**Contrôle de fonctionnement et d'entretien d'une  
installation d'assainissement non collectif**

N° dossier SPANC de l'Adour : CV/123/23/053 RL

Adresse : 166 ancien chemin du Sarrat – La Séoube – 65710 CAMPAN  
Parcelle habitation : X 921  
Superficie du terrain : 2000 m<sup>2</sup>  
Superficie disponible : 150 m<sup>2</sup>  
Traitement adapté au sol : Inconnu  
Exutoire sur parcelle : Aucun

**Plan de l'installation :**

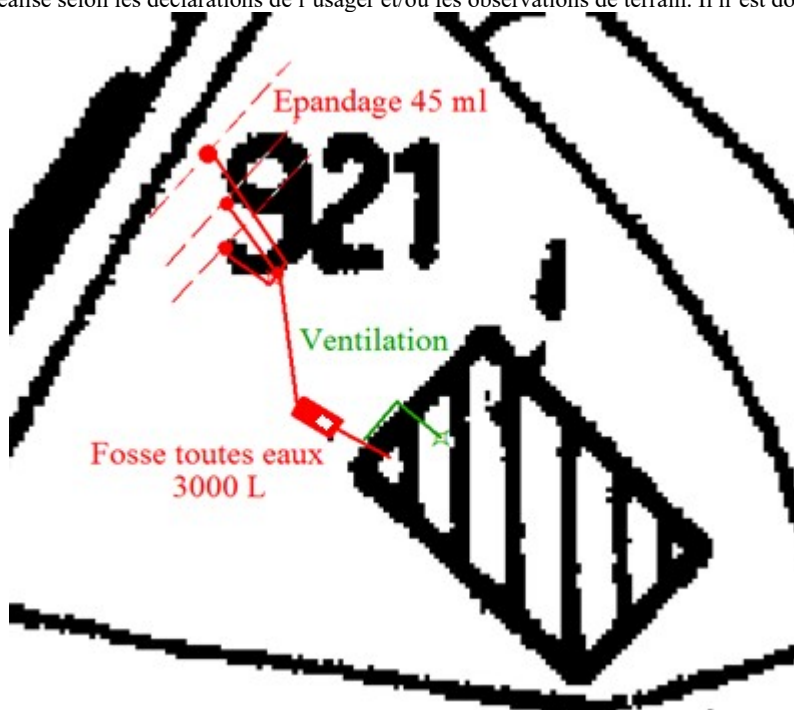
Installation significativement sous-dimensionnée	Non	/
Dysfonctionnement(s) majeur(s) constaté(s)	Non évaluable	Préfiltre de la fosse inaccessible
Implantation à plus de 35 m en amont hydraulique d'un puits AEP déclaré	Oui	/
Installation respectant l'article 3 de l'Arrêté du 07/09/09	Oui	/
Cas des installations agréées : installation respectant la mise en œuvre et les conditions d'emploi du fabricant	Non concerné	/
Ensemble des eaux usées collectées	Oui	/
Collecte indépendante des eaux usées et eaux parasites	Oui	/
<b>évaluation du fonctionnement de l'installation</b>		
Écoulement correct des eaux usées à travers l'installation	Oui	/
Cas des installations agréées : fonctionnement et entretien conforme aux conditions du fabricant	Non concerné	/
<b>Evaluation de l'accessibilité, de l'entretien et de l'usure</b>		
Entretien conforme	Non	Fosse à vidanger et 1 regard de répartition à nettoyer
Réalisation des vidanges par un vidangeur agréé / fréquence conforme aux guides d'utilisation pour installation agréée	Non évaluable	Pas de justificatif de vidange présenté

Curage des canalisations (hors épandage)	Non	/
Regards dégagés et accessibles	Non	Préfiltre de la fosse inaccessible
Défaut lié à l'usure (fissures, corrosion, déformation, ...)	Oui	1 couvercle du regard de répartition de l'épandage cassé

**Conformité de l'installation :** L'installation d'assainissement ne présente pas de non-conformité au sens de l'arrêté du 27 Avril 2012 car elle est complète. Notons cependant qu'elle présente un défaut d'accessibilité, d'entretien et une usure.

1. Rendre accessible le préfiltre de la fosse
2. Vidanger la fosse et vérifier son bon état (déformations, étanchéité etc...)
3. Remplacer le couvercle du regard de répartition cassé et le nettoyer (feuilles)
